## 改版说明

编 号: SB-A21-20-0064-R01

题 目: 标准实施/机体—导线—增加综合控制系统控制器的壳体接地线

图 1 (1/2) 新增接地桩 G4-2115 示意图

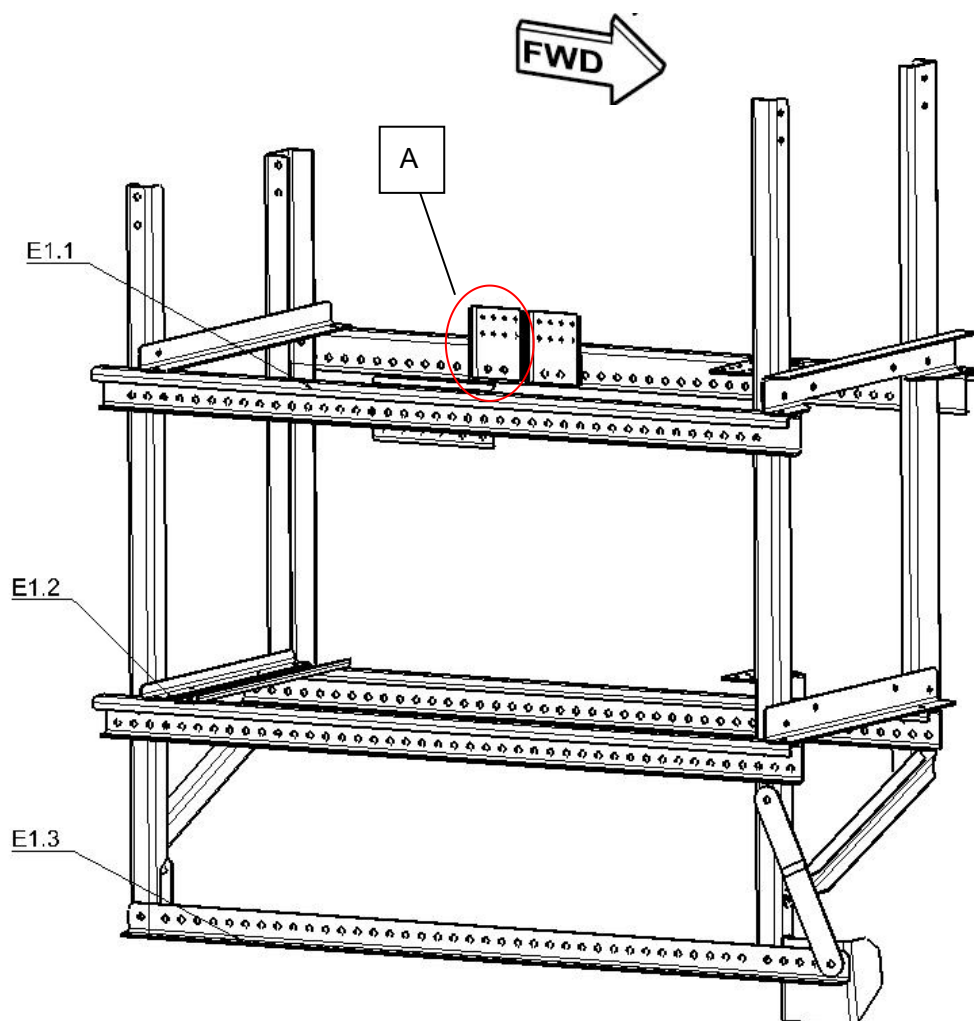
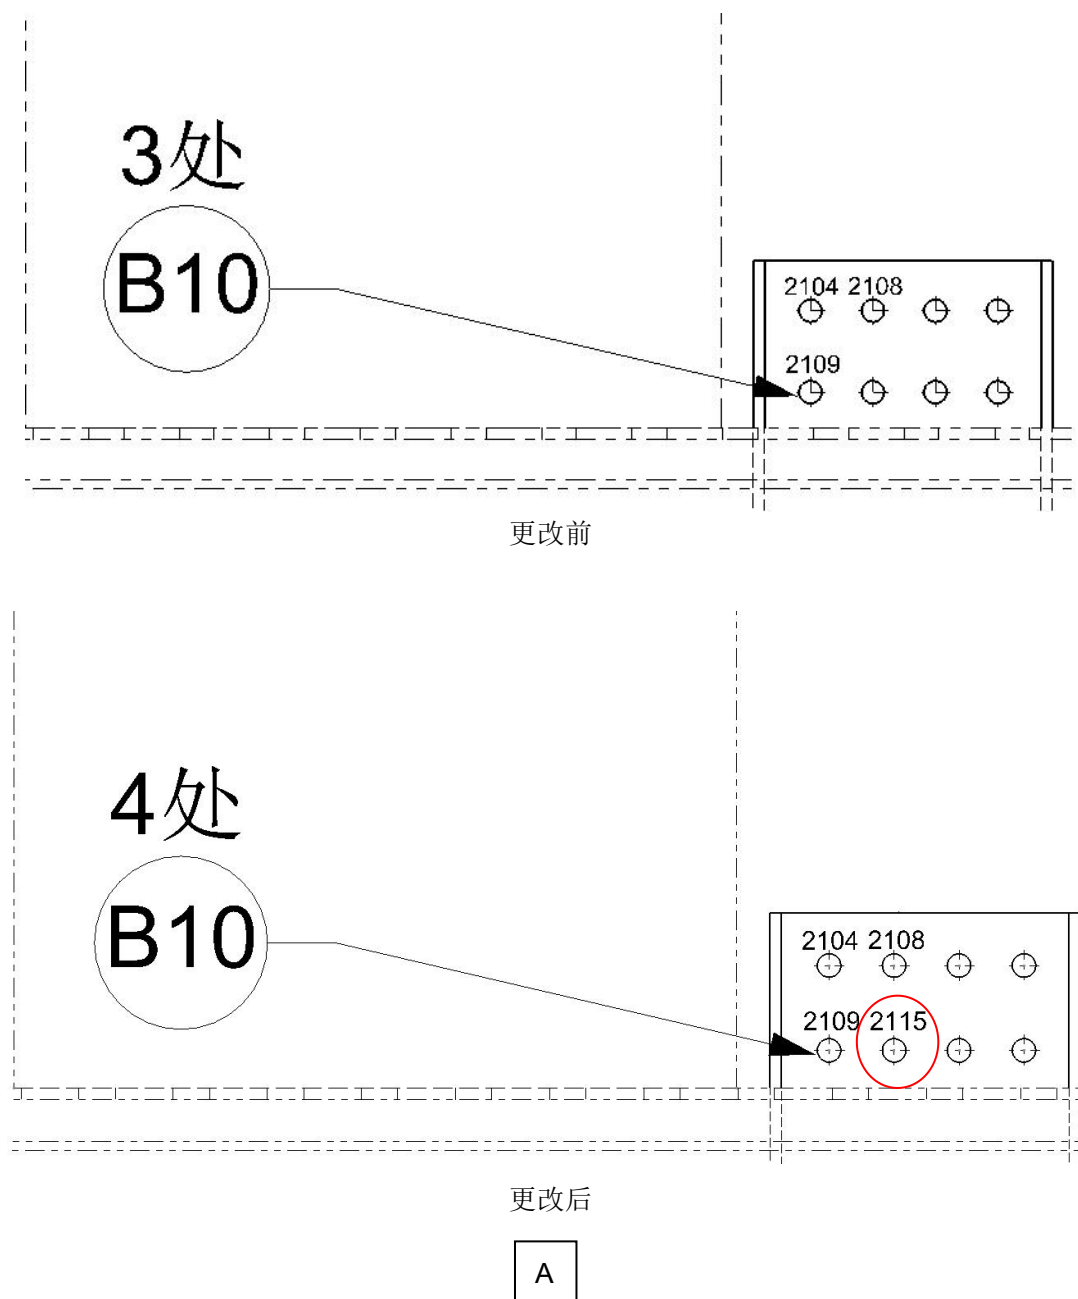
- c) 按需分解连接器 R5-2151、R5-2152 及其尾附件（参考 SWPM 20-43-30 和 20-44-60）；
- d) 将导线 HA2107A16N 和 HA2108A16N 的一端连接到连接器 R5-2151 和 R5-2152 的孔中(参考 SWPM 20-20-21)，参考表 4；
- e) 按需组装连接器 R5-2151、R5-2152 及其尾附件（参考 SWPM 20-43-30 和 20-44-60）；
- f) 按照图 1 和图 2，增加接地桩 G4-2115 和 G4-2116，并对接地桩进行墨印标识，墨印标识见工艺要求 1；
- g) 对新增的接地桩 G4-2115 和 G4-2116 电气搭接表面进行电气搭接处理（参考 SWPM 20-30-51）；
- h) 在新增的接地桩 G4-2115 和 G4-2116 上安装接线端子和紧固件（参考 SWPM 20-48-30 和 SRM 51-40-02），安装的紧固件见表 5，参考图 3；

图3 B10 典型安装图

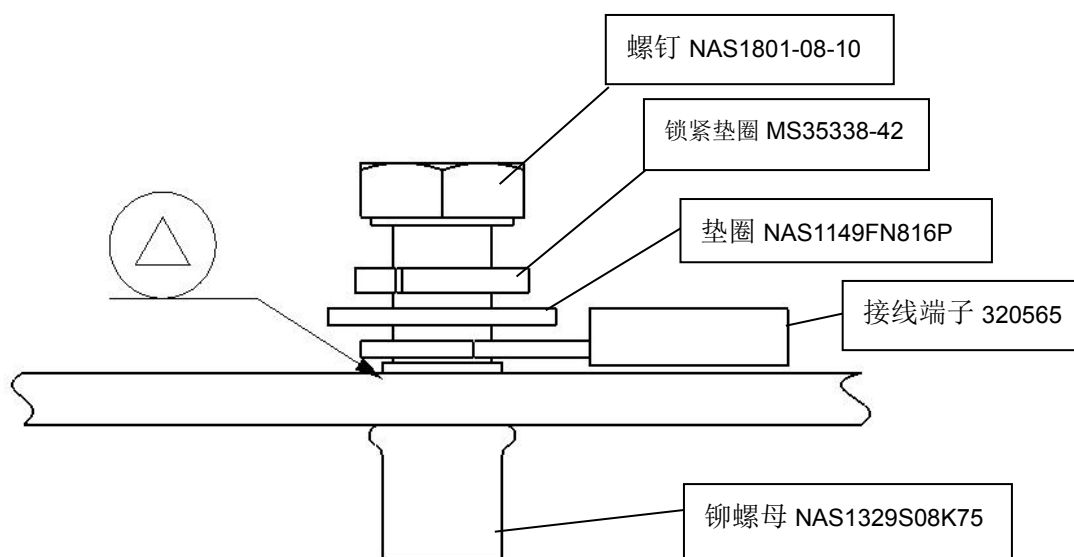
- i) 测量搭接电阻（参考 SWPM 20-30-51），电阻值应不大于 2.5 毫欧，参考图 3；
- j) 对导线 HA2107A16N 和 HA2108A16N 进行导通测试（参考 SWPM 20-55-10），参考表 4。
